## 改善箇所説明図

### 基準不適合発生箇所

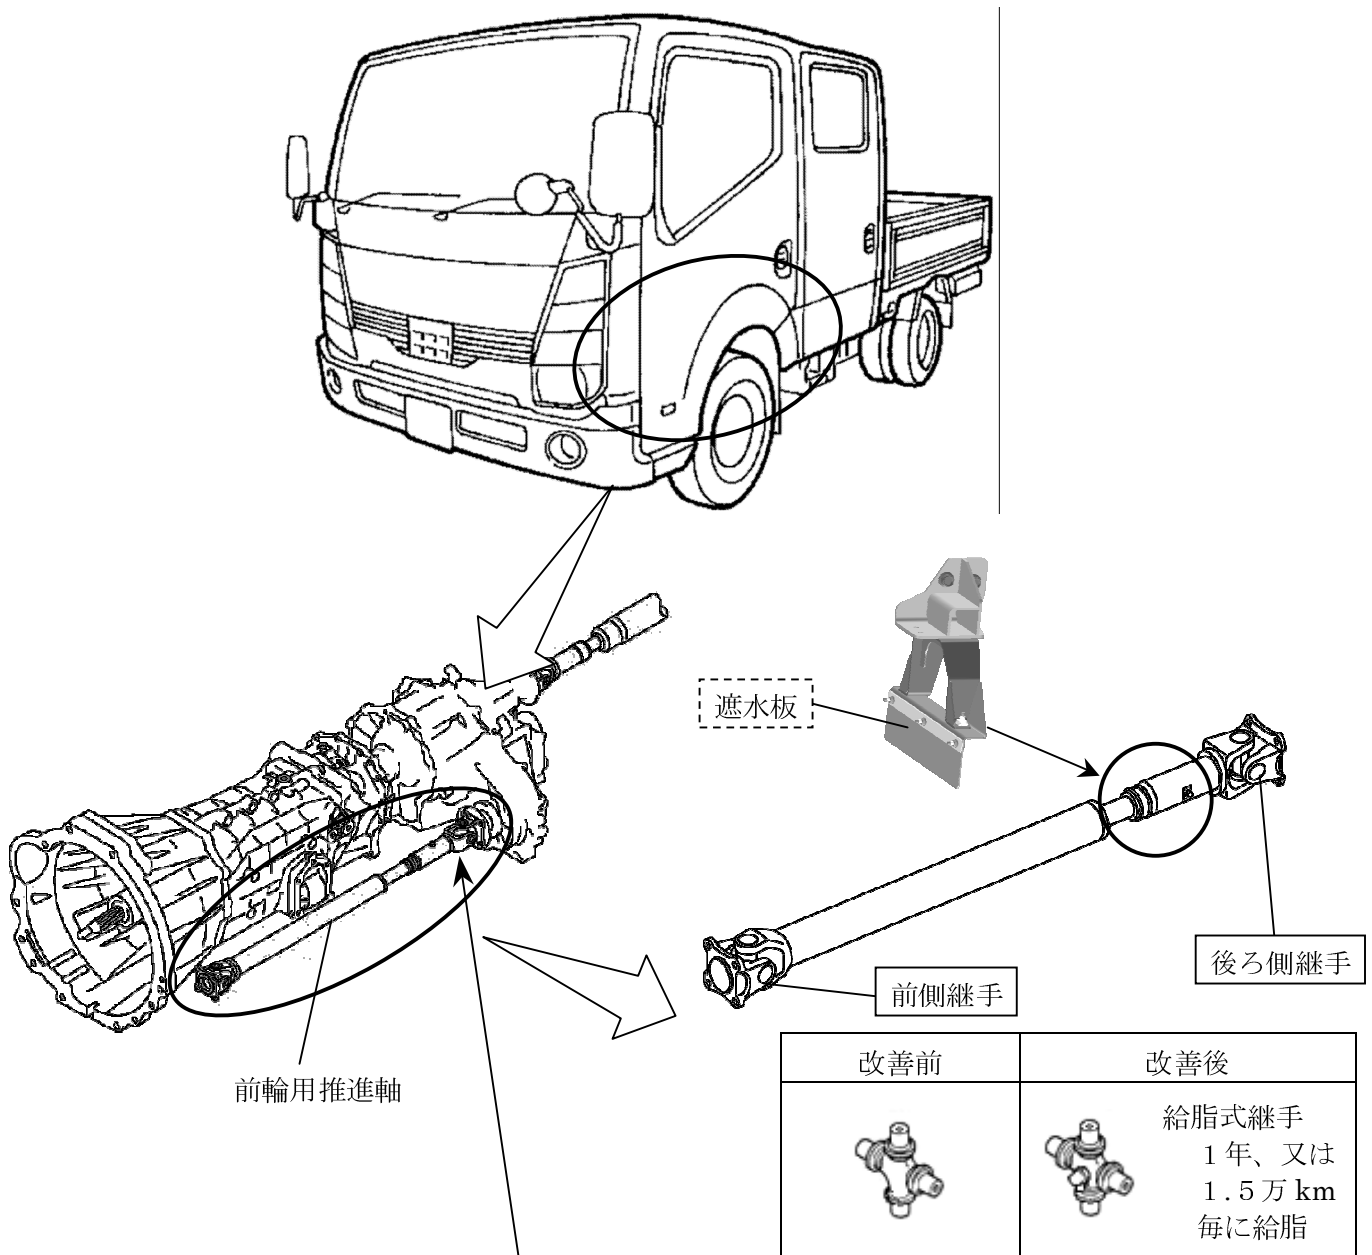
全輪駆動車の前輪用推進軸において、後ろ側継手部の遮水性能が不適切なため、走行中に巻き上げた水が当該継手部にかかって内部に侵入し、潤滑不良となることがある。そのため、そのまま使用を続けると、異音や振動が発生し、最悪の場合、当該継手が破損して前輪への動力伝達ができなくなり、走行が困難となるおそれがある。

全車両、後ろ側継手部に遮水板を追加するとともに、前後の継手を対策品と交換する。また、対策品の継手の整備方法を通知する。

識別：銀色のシールをモデルナンバープレートの右横に貼り付ける。

注：  は交換部品を示す。  は追加部品を示す
